**Avis de l'Autorité environnementale  
Projet de parc photovoltaïque au sol  
sur la commune de Bessens (Tarn-et-Garonne)**

N° saisine : 2021-9357  
N°MRAe 2021APO56  
Avis émis le 06 juillet 2021

Plan de masse du projet (source : étude d'impact d'Artifex)

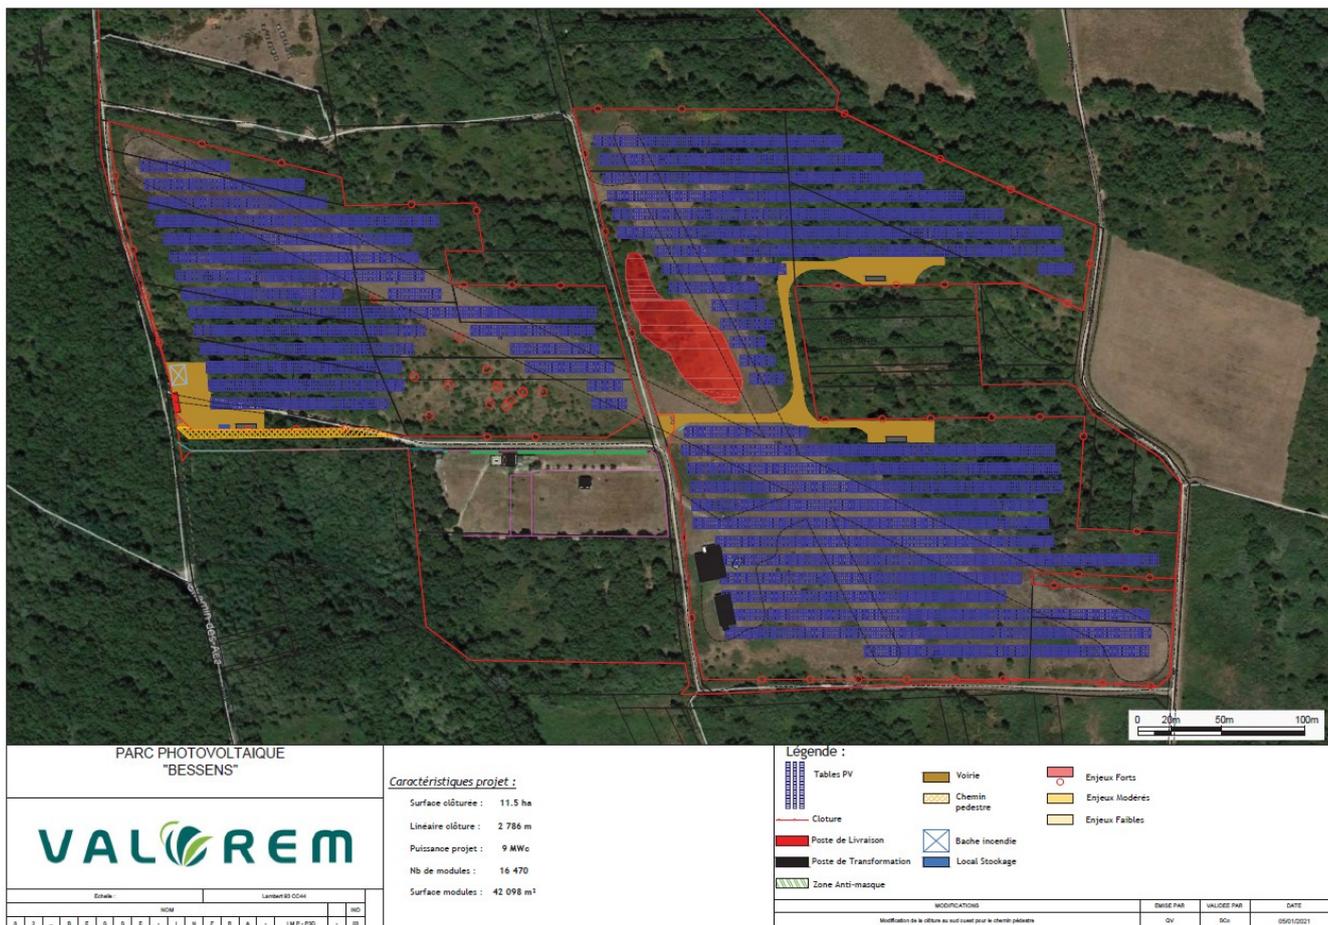
Par ailleurs, l'étude d'impact affirme que le projet a été réduit de moitié, cependant le plan de masse du projet initial n'est pas présenté. Rien, en l'état, ne démontre dans le dossier que l'emprise du projet a été réduite de moitié.

*Prospection Sérapia à Coeur (CBNMP- 21/05/2021)*

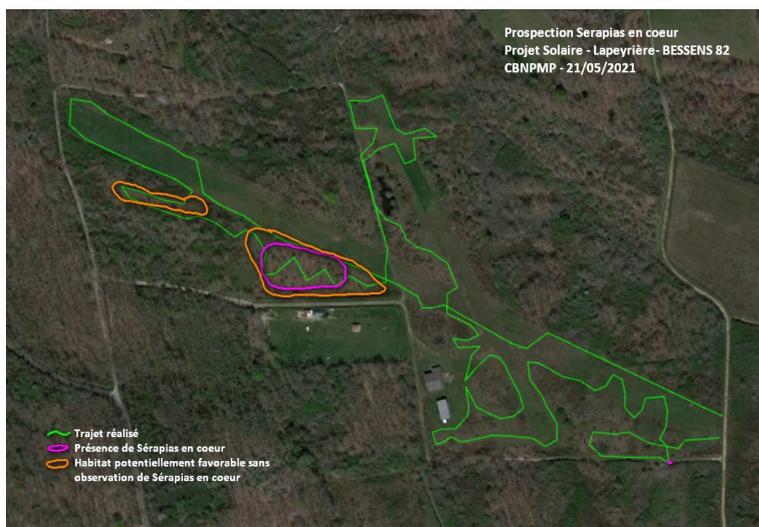
Par ailleurs, la MRAe précise que durant une visite de terrain, le CBNPMP<sup>10</sup> a identifié un habitat potentiellement favorable au Sérapias à cœur. La localisation de cette zone qui n'est pas identifiée dans l'étude d'impact, est présentée dans la figure ci-après.

**Si la localisation du projet est maintenue, la MRAe recommande :**

- la mise en défens de habitats potentiels du Sérapia à Coeur ;
- la mise en œuvre d'un plan de gestion visant à restaurer l'habitat de l'espèce, nécessaire à la pérennité de l'espèce sur ce site.

**Elle suggère, par ailleurs, au porteur de projet de se rapprocher du conservatoire des espaces naturels d'Occitanie pour élaborer ce plan de restauration et le mettre en œuvre (défrichage, fauche, export...).**

Localisation des enjeux écologiques (source Artifex)

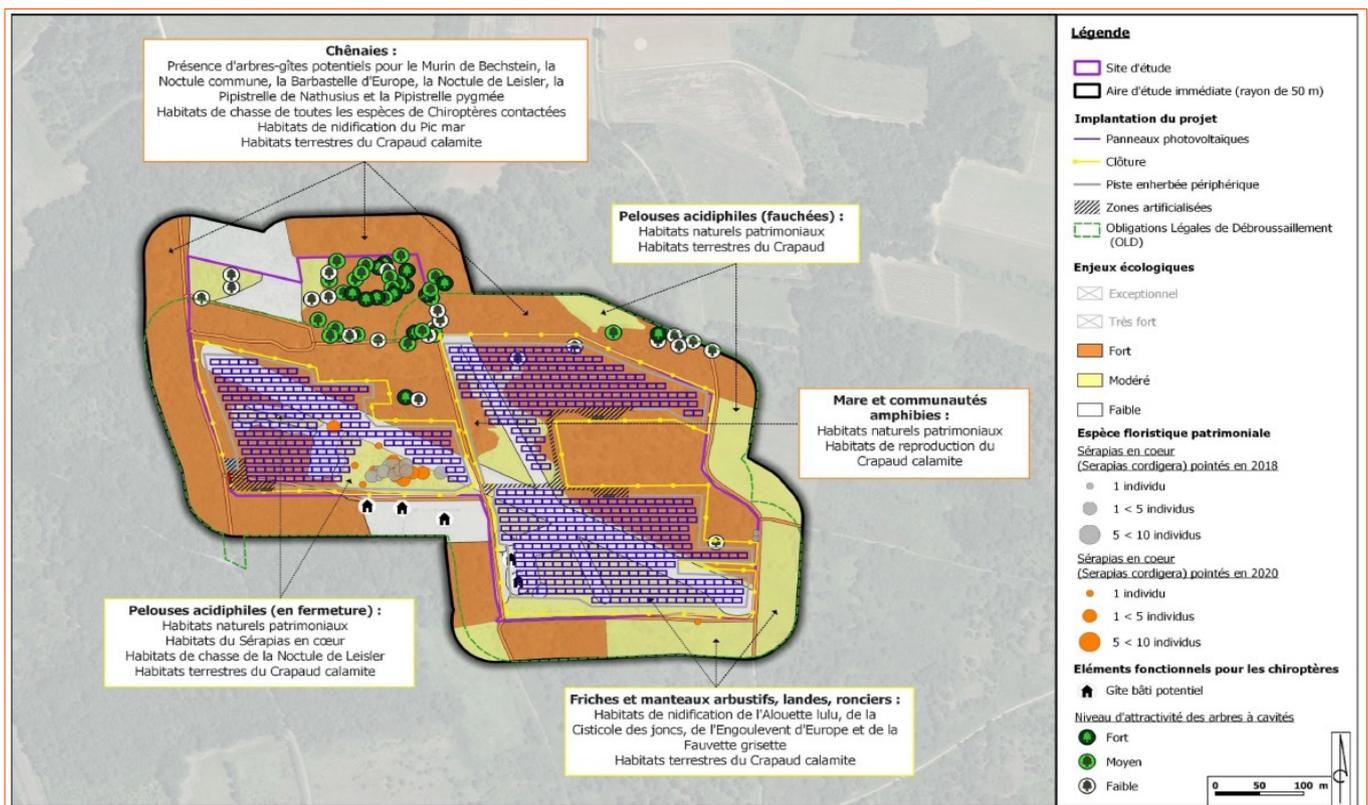
La carte ci-après, présente l'emprise des panneaux superposée aux enjeux écologiques. La MRAe relève que nombreuses zones évaluées avec des enjeux forts ne sont pas évitées.

**Si le site devait être finalement retenu, la MRAe recommande d'établir des mesures compensatoires efficaces pour les chiroptères et pour l'avifaune (Alouette Lulu, le Cisticole des joncs, l'Engoulevent d'Europe, la Fauvette grise et le Pic mar) en intégrant une recherche documentée des sites de compensation permettant une équivalence écologique et un plan de gestion écologique qui localise les mesures, précise son contenu et ses modalités techniques de mise en œuvre.**

Carte d'implantation du projet par rapport aux éléments paysagers du site d'étude (source : étude d'impact d'Artifex)

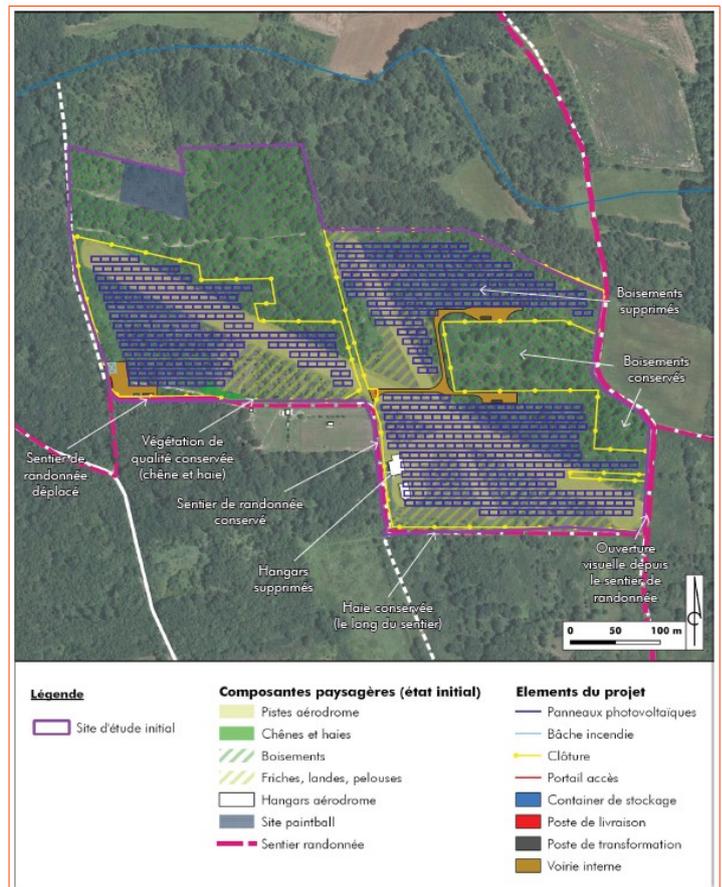
Cependant, le défrichement d'environ 6 ha engendrera une modification notable du paysage . Le projet sera notamment visible depuis le sentier de randonnée qui parcourt les environs du site, et le longe par l'est et le sud. Le projet sera également perceptible depuis le terrain d'entraînement du club canin situé en lisière sud.
